添付資料－1 発電用原子炉設置許可申請書等（その2）

関原発第494号

2024年7月25日付け関原発第237号をもちまして申請いたしました美浜発電所の発電用原子炉設置変更許可申請書（3号発電用原子炉施設の変更）を下記のとおり一部補正いたします。

3号炉のタービン動補助給水ポンプの取替えに伴い、タービン動補助給水ポンプに係る記載内容を変更する。

第 5.4.2 図 原子炉冷却材圧力バウンダリ高压時に発電用原子炉を冷却するための設備 概略系統図（2）

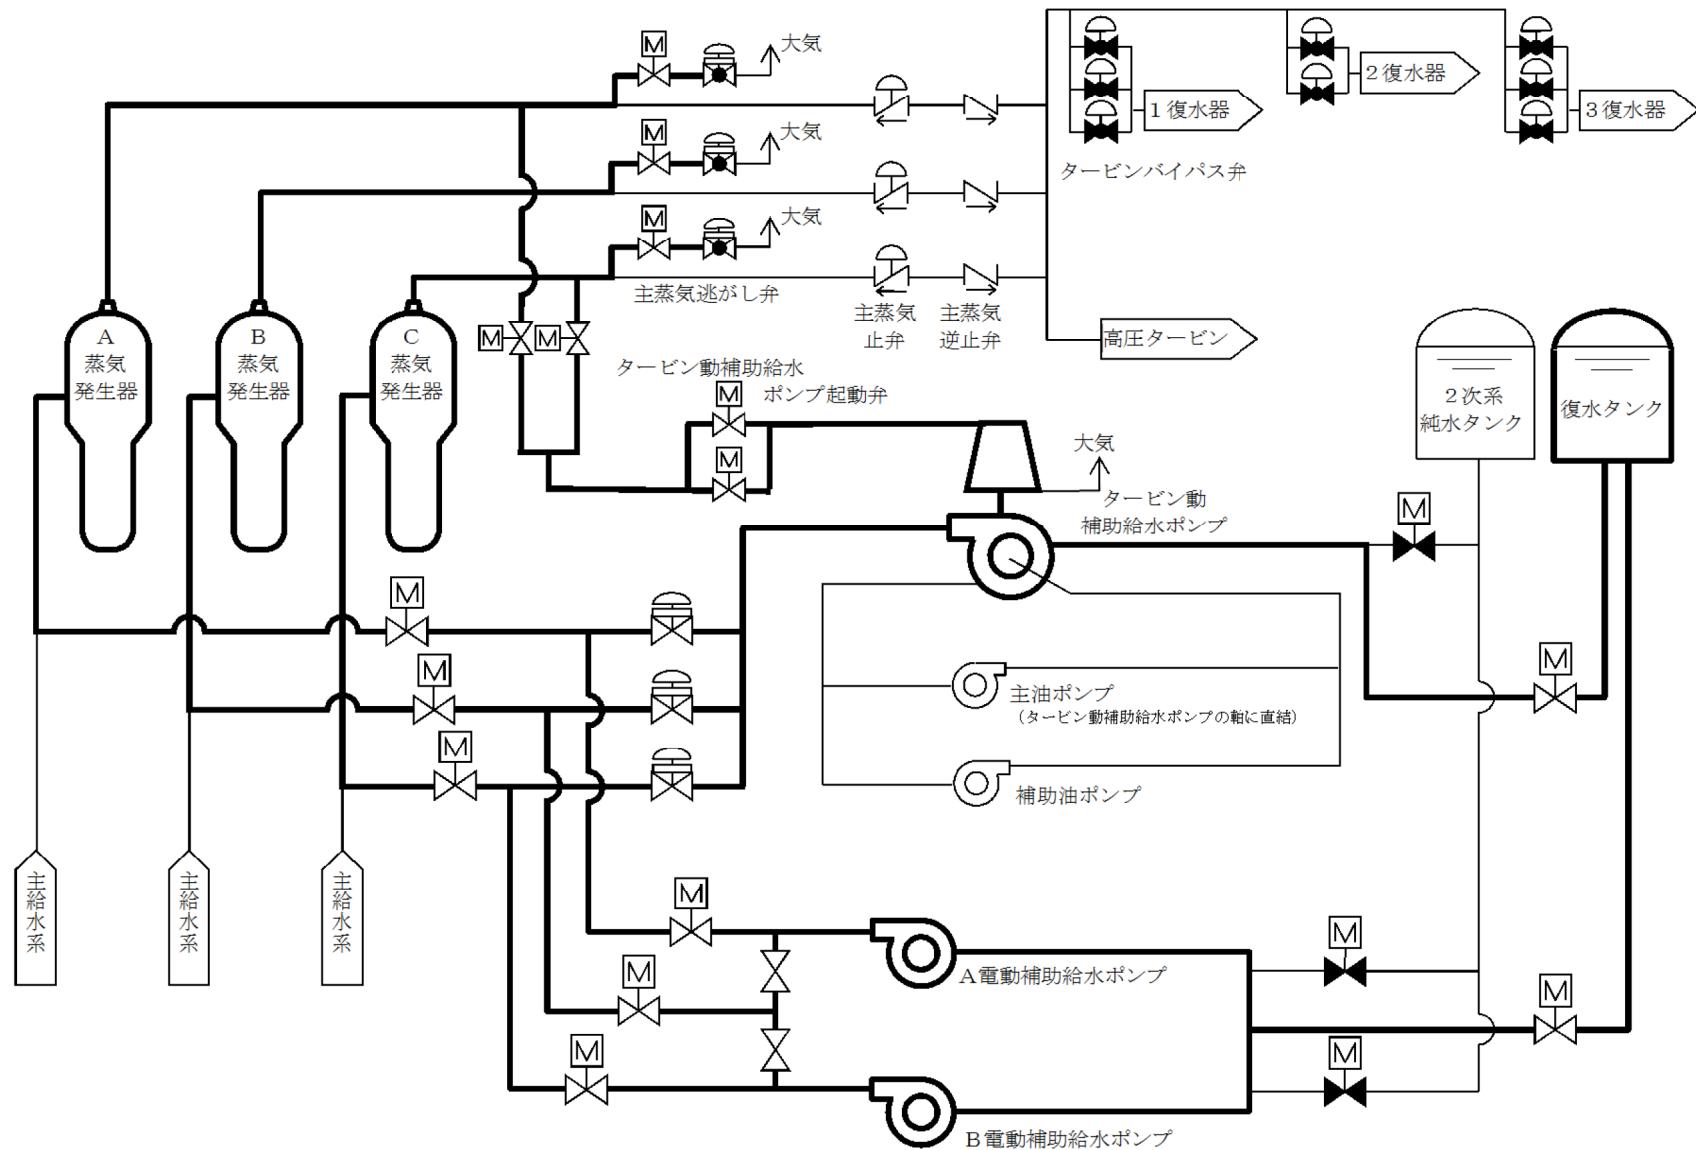
第 5.4.2 図を変更する。第 5.4.2 図以外は変更前の「5.4.1 概要」の記載に同じ。

第 5.5.5 図 原子炉冷却材圧力バウンダリを減圧するための設備 概略系統図（5）

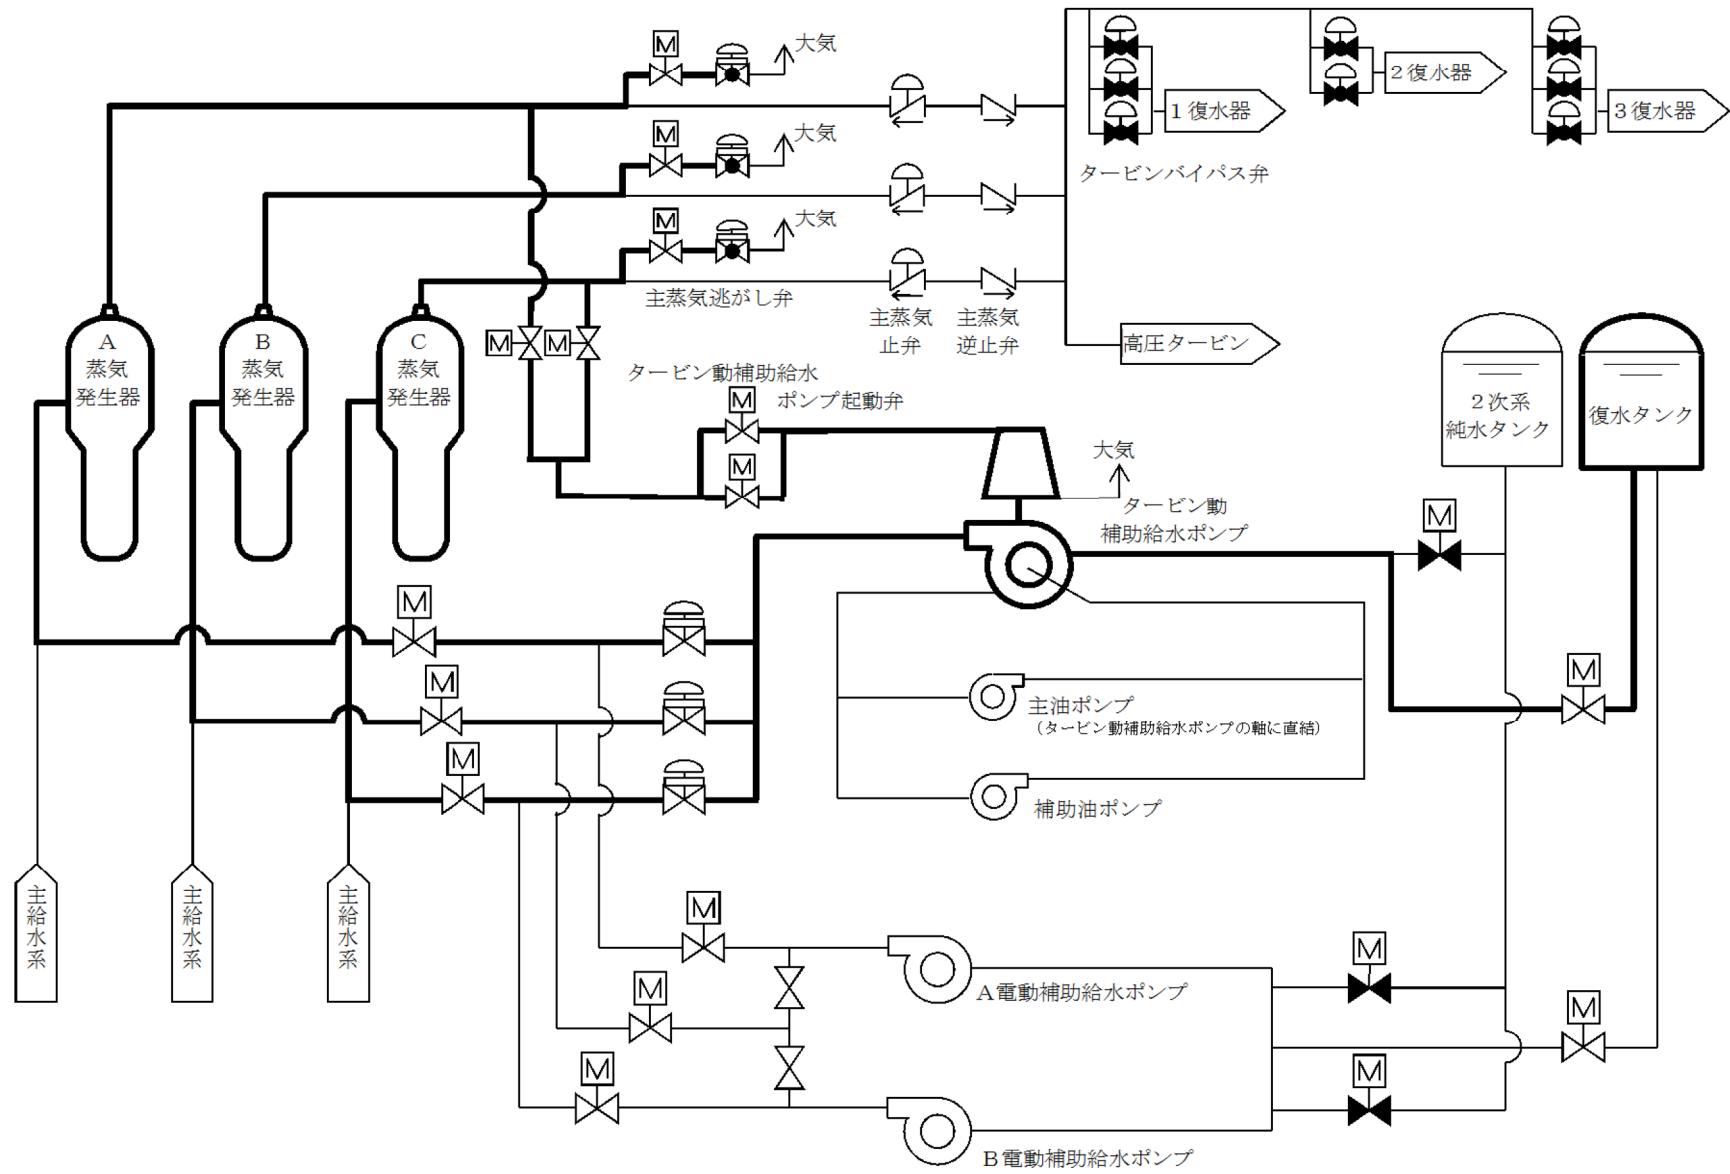
第 5.5.5 図及び第 5.5.6 図を変更する。第 5.5.5 図及び第 5.5.6 図以外は変更前の「5.5.1 概要」の記載に同じ。

第 5.6.11 図 原子炉冷却材圧力バウンダリ低圧時に発電用原子炉を冷却するための設備 概略系統図 (11)

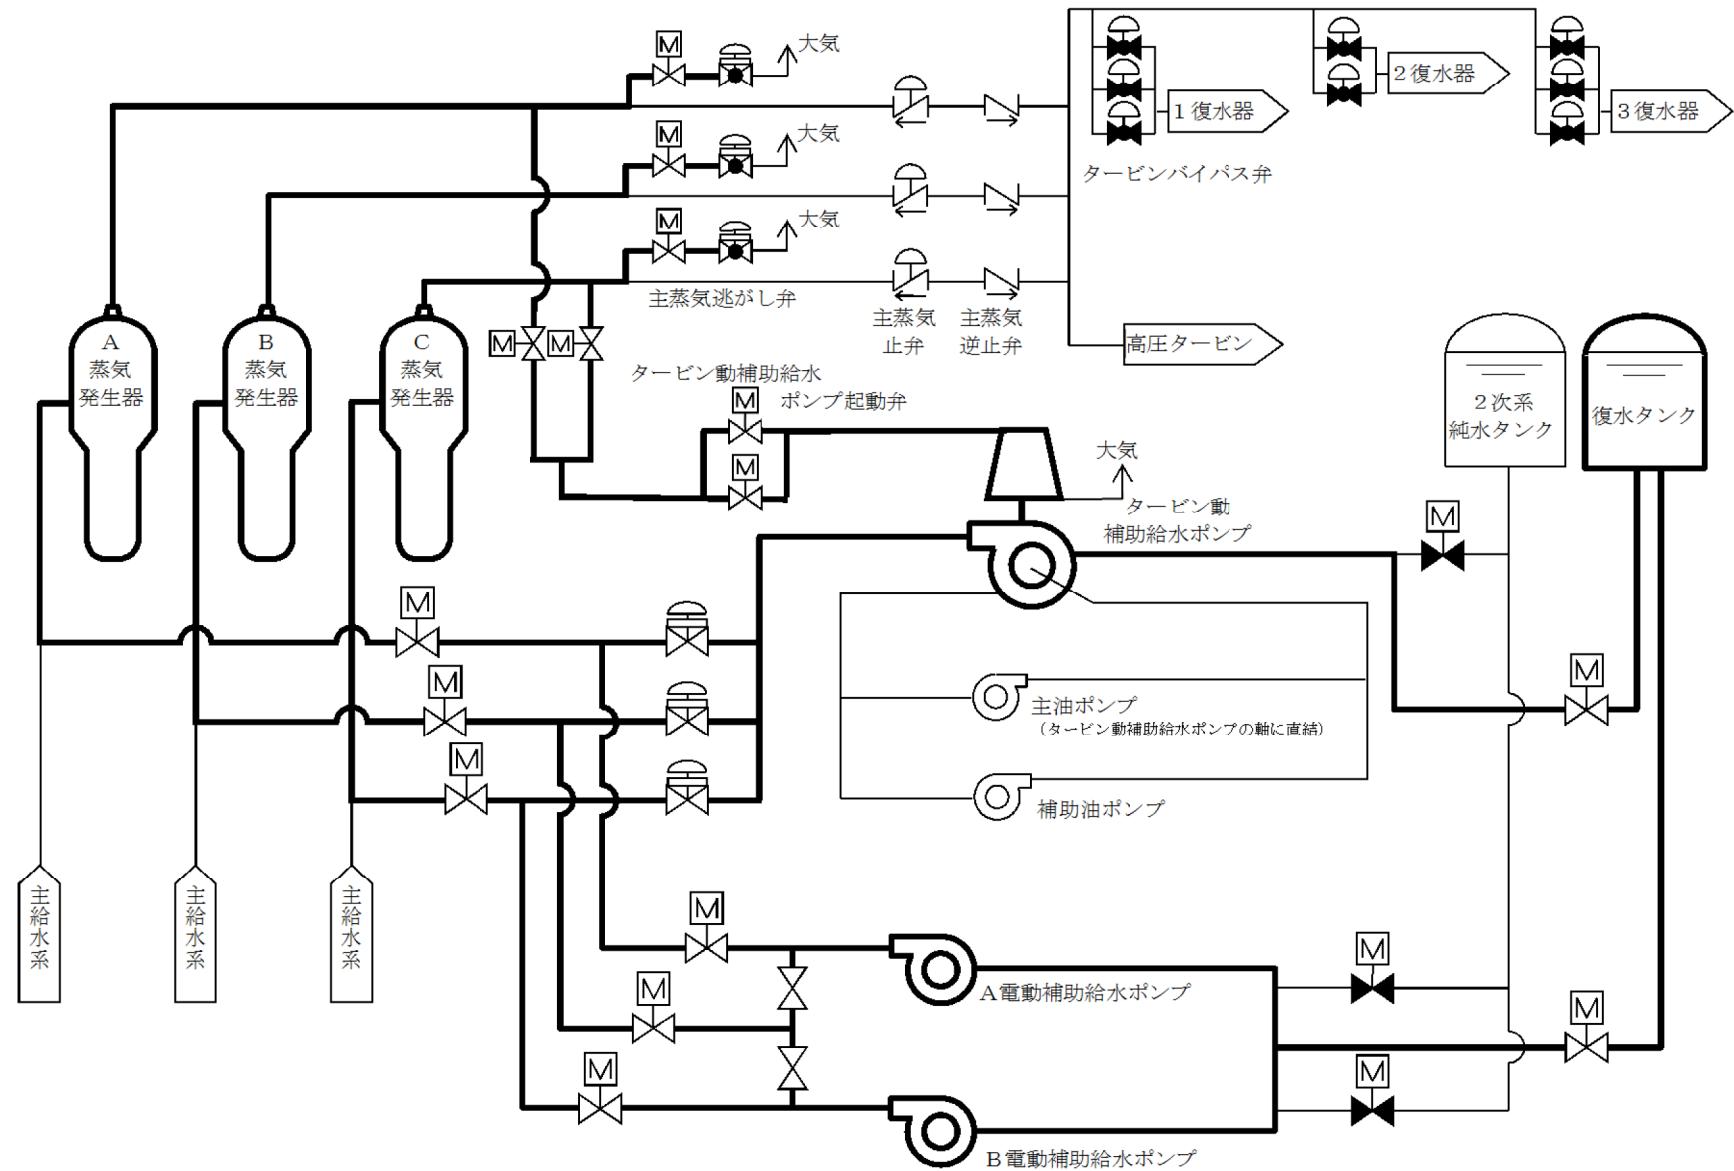
第 5.6.11 図を変更する。第 5.6.11 図以外は変更前の「5.6.1 概要」の記載に同じ。

第 1.2.1 図 機能喪失原因対策分析

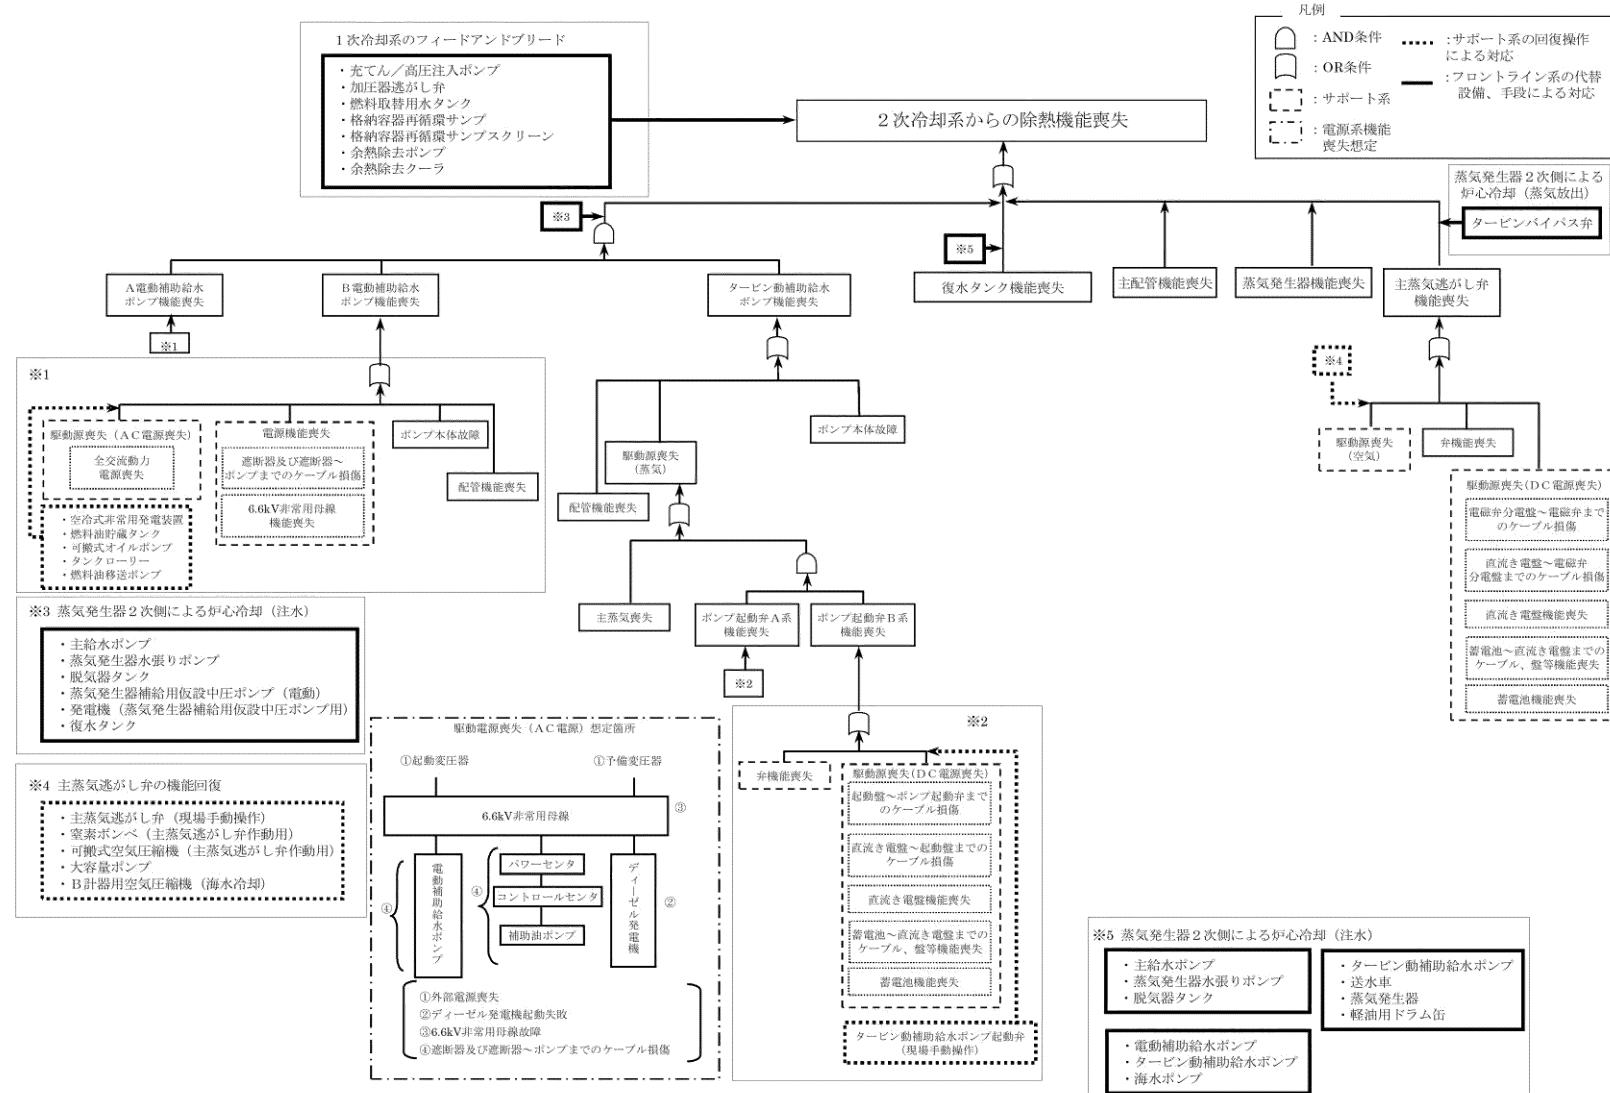
第 1.2.1 図を変更する。第 1.2.1 図以外は変更前の「(1) 対応手段と設備の選定の考え方」の記載に同じ。

第 1.3.1 図 機能喪失原因対策分析（2 次冷却系からの除熱機能喪失）

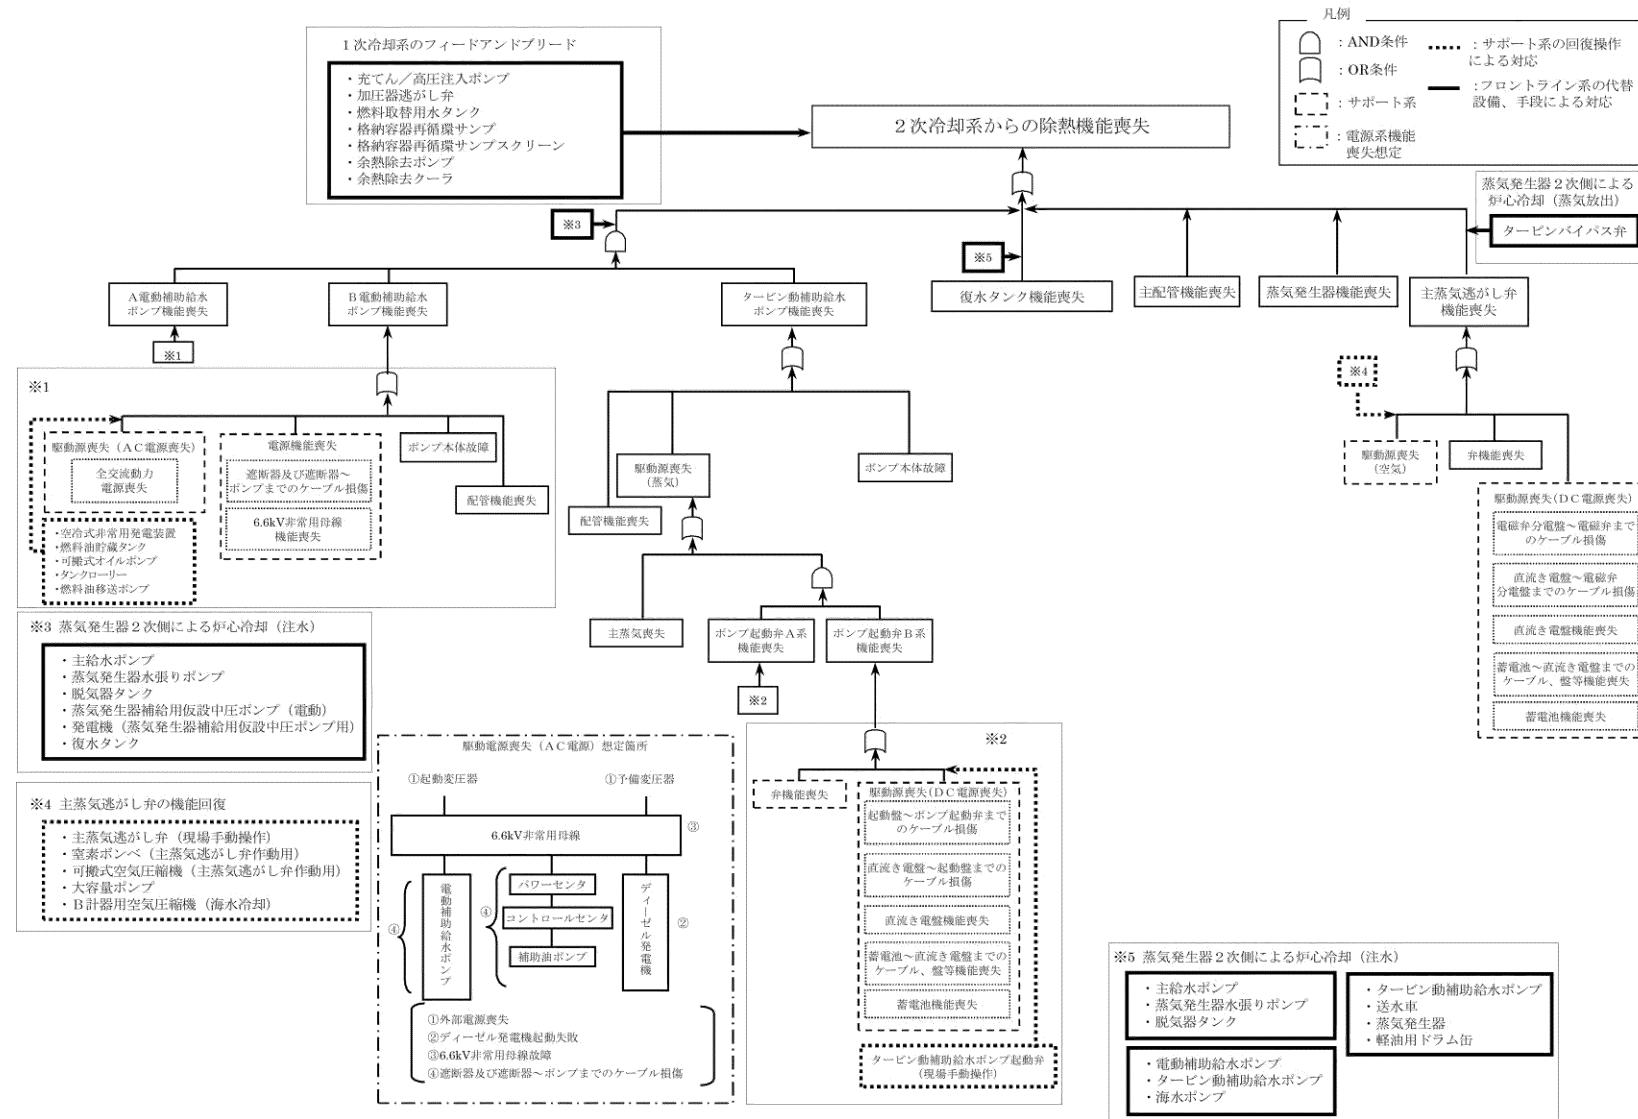
第 1.3.1 図を変更する。第 1.3.1 図以外は変更前の「(1) 対応手段と設備の選定の考え方」の記載に同じ。
